## 改善箇所説明図

前輪緩衝装置全体図

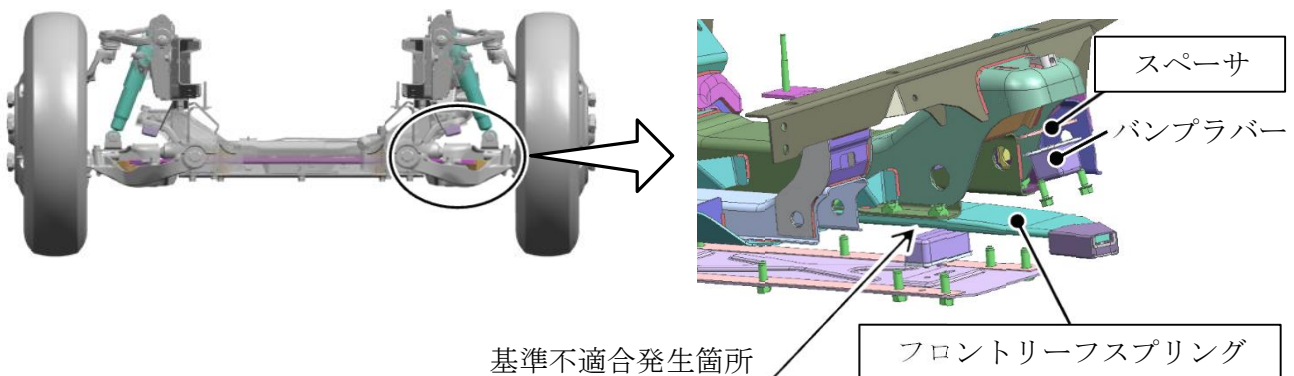
前輪緩衝装置において、フロントリーフスプリングの設計検討が不十分なため、高重心および積載重量が大きい架装で使用された場合、ロール時の入力に対する強度が不足している。そのため、そのまま使用を続けると、当該リーフスプリングが折損し、最悪の場合、走行安定性が損なわれるおそれがある。

全車両、フロントリーフスプリングを対策品に交換し、バンブラバーにスペーサを追加する。
